改善箇所説明図

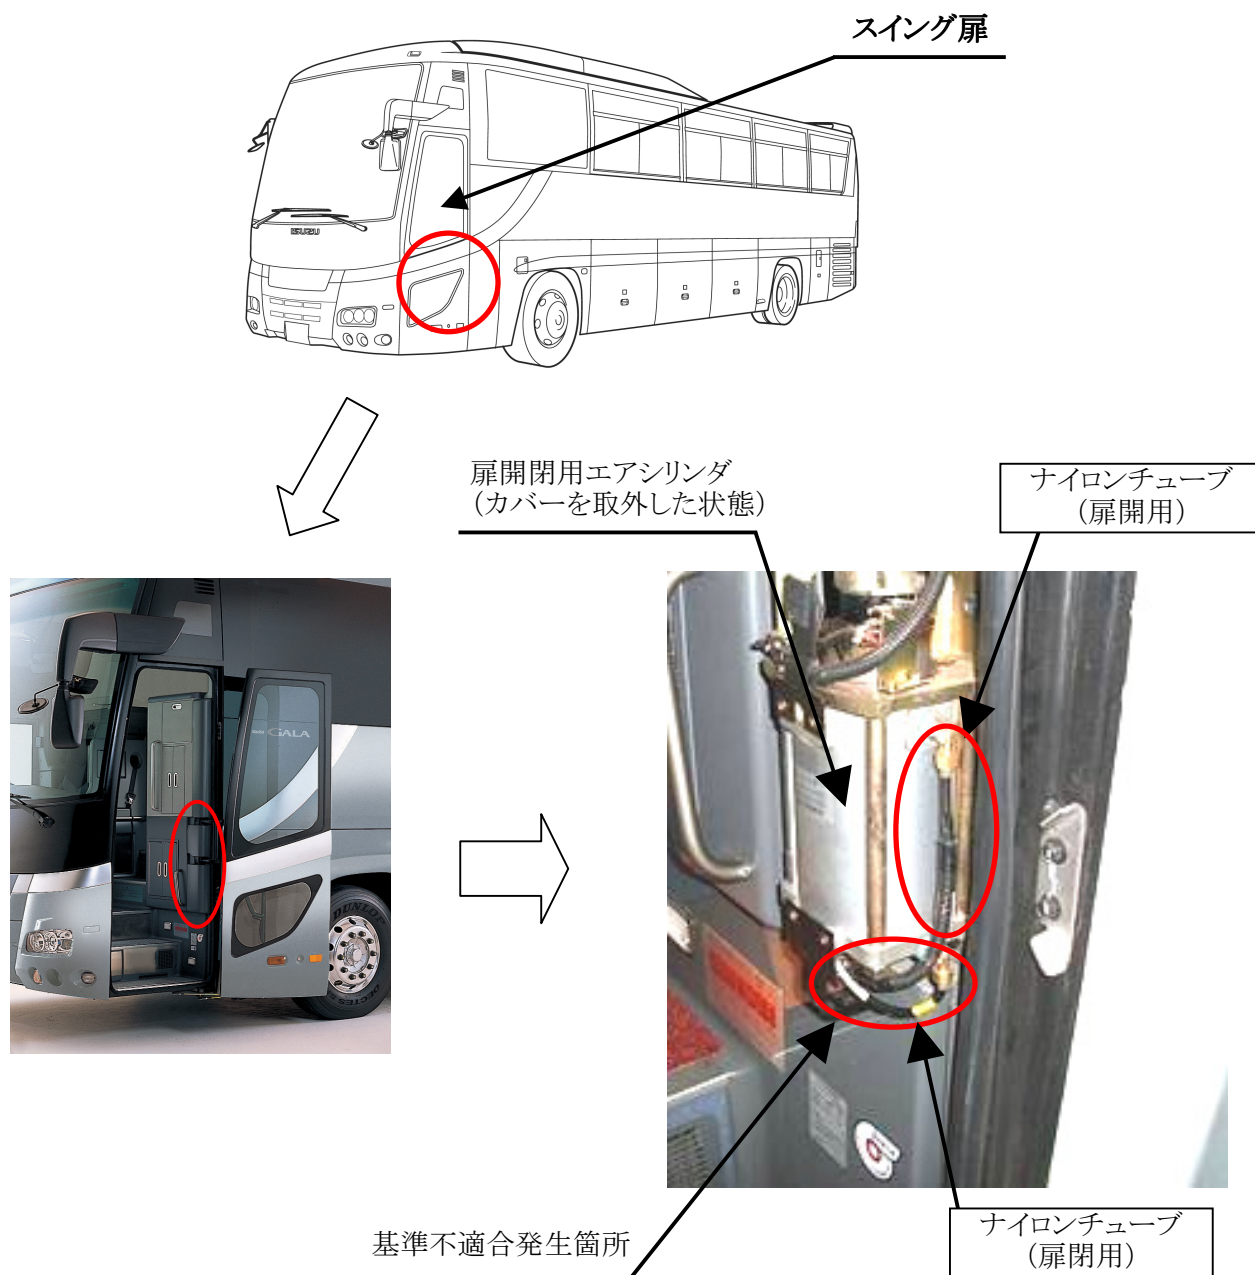
大型観光バスのスイング扉開閉用エアシリンダにエアを供給するためのナイロンチューブの組付けが不適切なため、チューブが抜けてエアが洩れる場合がある。そのため、扉が保持されず、最悪の場合、走行中に扉が開くおそれがある。

全車両、ナイロンチューブを新品と交換し、正規に組付ける。

識別 : スイング扉開閉用エアシリンダのボルトに黄色ペイントを塗布する。
